改善箇所説明図②

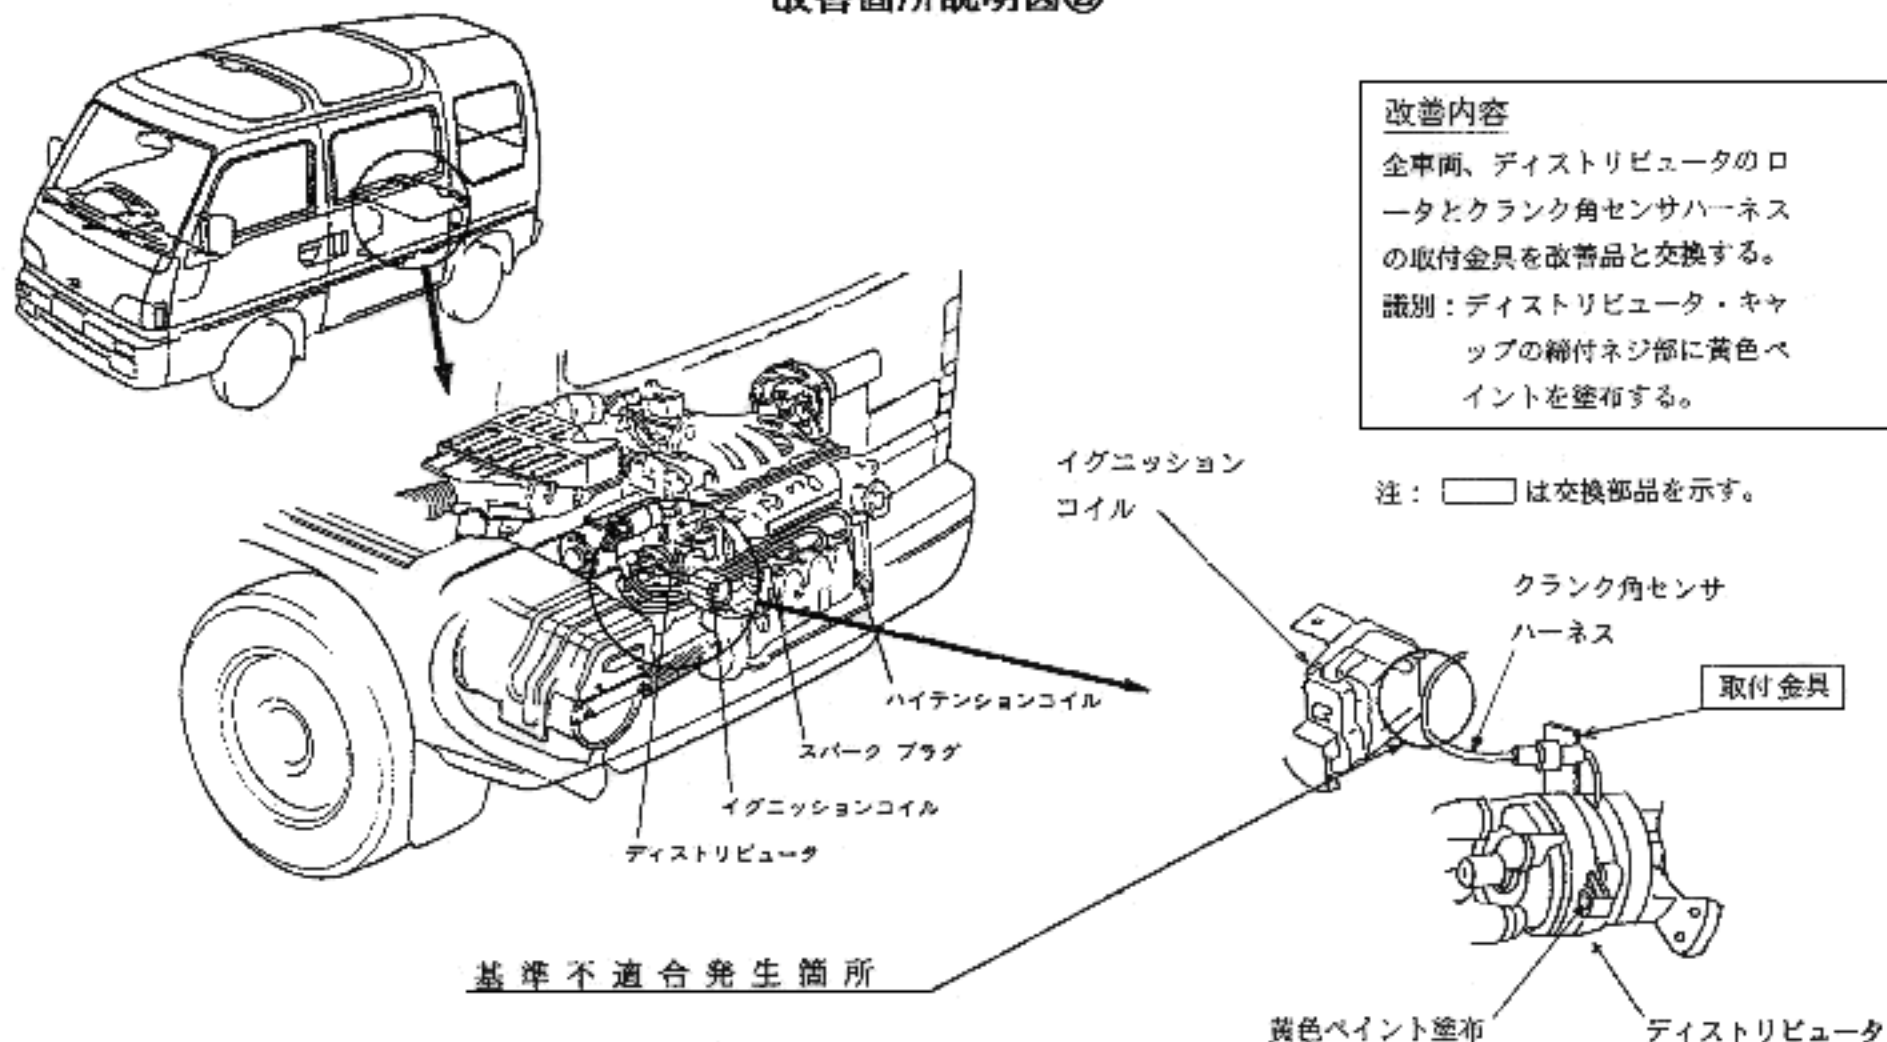
電子制御式燃料噴射方式の原動機において、点火系のノイズにより原動機が不調となることがあり、最悪の場合、原動機が停止するおそれがある。
